6#楼立面说明

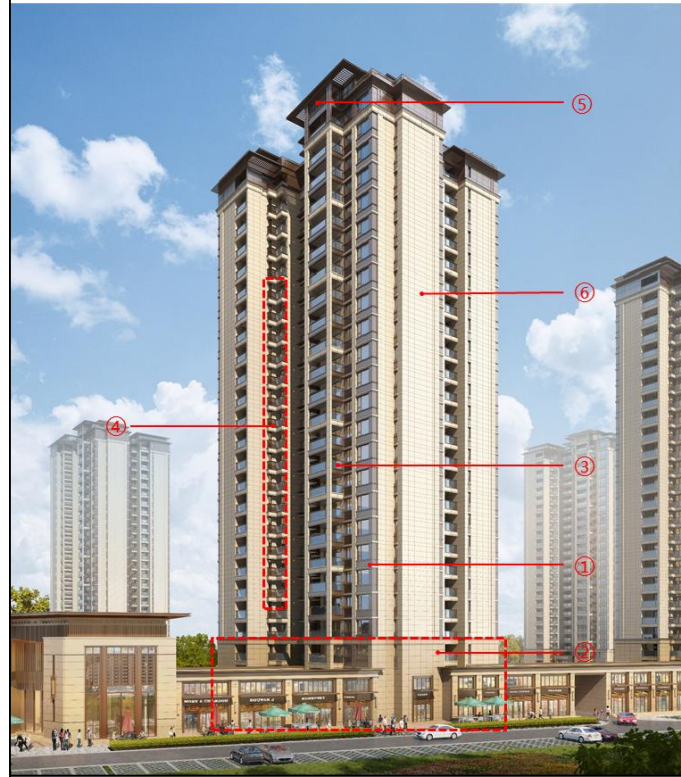
- ① 简化立面线脚
- ② 外墙材质由真石漆改为同颜色面砖
- ③ 阳台、连廊及开敞前室的玻璃栏板改为金属栏杆
- ④ 空调机位统一改为100厚空调板
- ⑤ 简化屋顶造型，调整屋顶装饰构架格栅样式
- ⑥ 山墙面结合整体造型设置面砖分缝
